DECRETO ALCALDICIO
MODIFICA PROYECTO DE LA
OBRA QUE INDICA

Decreto Alcaldicio N° 406 de fecha 06.02.2026 que Autoriza iniciar proceso de licitación pública en el portal www.mercadopublico.cl, denominada **“PROVISION E INSTALACION DE SISTEMA CCTV EL ABRA Y SECTORES VARIOS”** Aprueba Bases administrativas y técnicas y formatos. Designa comisión evaluadora de ofertas, la que estará integrada por Srta. Elisa Herrera V., Constructor Civil, SECPLA, el Sr Franco Illesca Castro, Arquitecto, Asesor Urbanista, SECPLA, la Srta. Pilar Gutiérrez Caro, Ingeniero Constructor, DOM., Apoyo el Sr. Jeyson Mendoza N. Ingeniero Constructor, SECPLA, o quienes los subroguen.

El Memo N° 633 de fecha 12.05.2026, de SECPLA, mediante el cual solicita realizar modificación de proyecto de acuerdo al siguiente detalle:

"PROVISIÓN E INSTALACIÓN DE SISTEMA
CCTV EL ABRA Y SECTORES VARIOS"

- Planimetría corregida

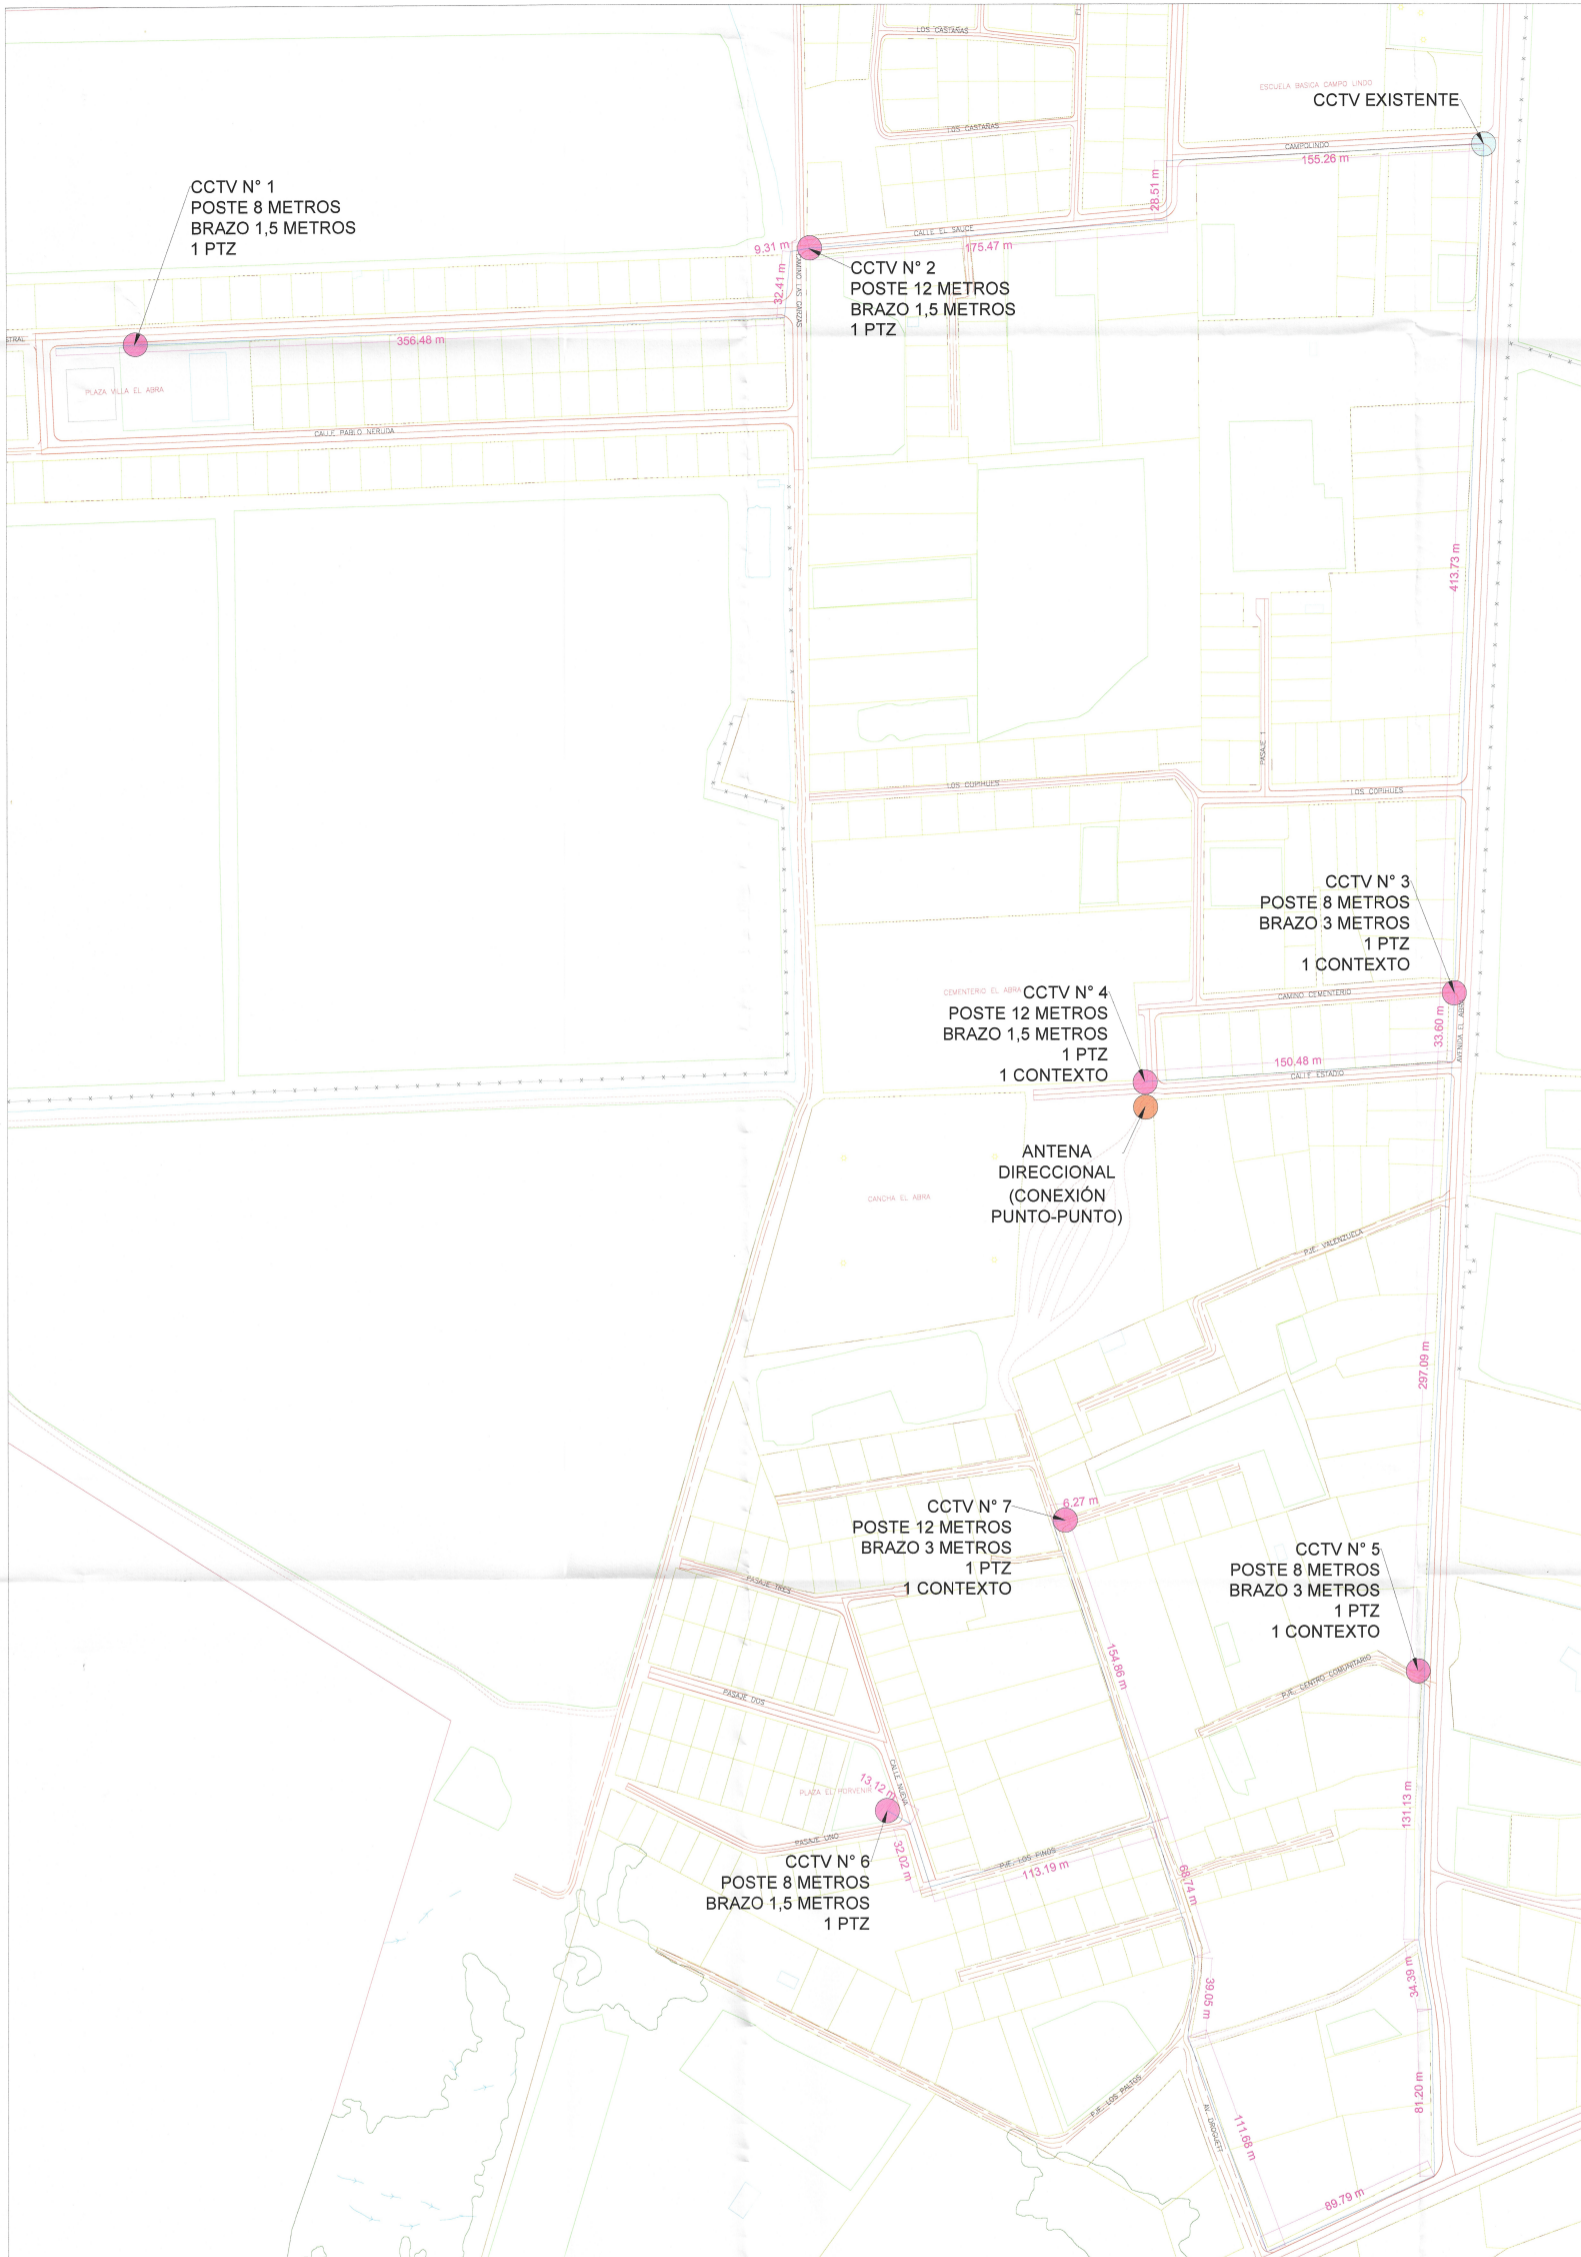
1. A través del presente, en atención al Memo n° 173 de fecha 05 de Mayo del 2026, tengo a bien, indicar lo siguiente:
2. Constatada la situación en terreno, es conveniente realizar modificación de proyecto de acuerdo al siguiente detalle:

- CCTV N°1: Poste 8 m/ Brazo 1,5 m/ 1 PTZ. **(SIN MODIFICACIÓN)**.
 - CCTV N°2: Poste 12 m/ Brazo 1,5 m/ 1 PTZ. **(AUMENTO DE ALTURA)**. Reemplaza al poste de 8 m proyectado originalmente para mejorar el ángulo de visión.

- CCTV N°3: Poste 8 m/ Brazo 3,0 m/ 1 PTZ. **(REDUCCIÓN DE ALTURA)**. Reemplaza al poste de 12 m proyectado originalmente.
 - CCTV N°4: Poste 12 m/ Brazo 1,5 m/ 1 PTZ. **(AUMENTO DE ALTURA)**. Reemplaza al poste de 8 m proyectado para salvar obstáculos visuales.

- CCTV N°5: Poste 8 m/ Brazo 3,0 m/ 1 PTZ. **(REDUCCIÓN DE ALTURA)**. Reemplaza al poste de 12 m proyectado originalmente.
 - CCTV N°6: Poste 8 m/ Brazo 1,5 m/ 1 PTZ. **(SIN MODIFICACIÓN)**.

- CCTV N°7: Poste 12 m/ Brazo 1,5 m/ 1 PTZ + 1 CONTEXTO. **(AUMENTO DE ALTURA)**. Reemplaza al poste de 8 m proyectado originalmente para mejorar el ángulo de visión.

- CCTV N°13: Poste 8 m/ Brazo 1,5 m/ 1 PTZ 9 + 2 CONTEXTO. **(SIN MODIFICACIÓN)**.
3. Cabe mencionar, que las modificaciones propuestas no generan diferencias ni en cantidad ni en precio al presupuesto del proyecto inicialmente adjudicado.

APRUEBASE modificación de proyecto de acuerdo al siguiente detalle:

- CCTV N°1: Poste 8 m/ Brazo 1,5 m/ 1 PTZ. **(SIN MODIFICACIÓN)**.
- CCTV N°2: Poste 12 m/ Brazo 1,5 m/ 1 PTZ. **(AUMENTO DE ALTURA)**. Reemplaza al poste de 8 m proyectado originalmente para mejorar el ángulo de visión.
- CCTV N°3: Poste 8 m/ Brazo 3,0 m/ 1 PTZ. **(REDUCCIÓN DE ALTURA)**. Reemplaza al poste de 12 m proyectado originalmente.
- CCTV N°4: Poste 12 m/ Brazo 1,5 m/ 1 PTZ. **(AUMENTO DE ALTURA)**. Reemplaza al poste de 8 m proyectado para salvar obstáculos visuales.

- CCTV N°5: Poste 8 m/ Brazo 3,0 m/ 1 PTZ. **(REDUCCIÓN DE ALTURA)**. Reemplaza al poste de 12 m proyectado originalmente.
- CCTV N°6: Poste 8 m/ Brazo 1,5 m/ 1 PTZ. **(SIN MODIFICACIÓN)**.
- CCTV N°7: Poste 12 m/ Brazo 1,5 m/ 1 PTZ + 1 CONTEXTO. **(AUMENTO DE ALTURA)**. Reemplaza al poste de 8 m proyectado originalmente para mejorar el ángulo de visión.
- CCTV N°13: Poste 8 m/ Brazo 1,5 m/ 1 PTZ 9 + 2 CONTEXTO. **(SIN MODIFICACIÓN)**.
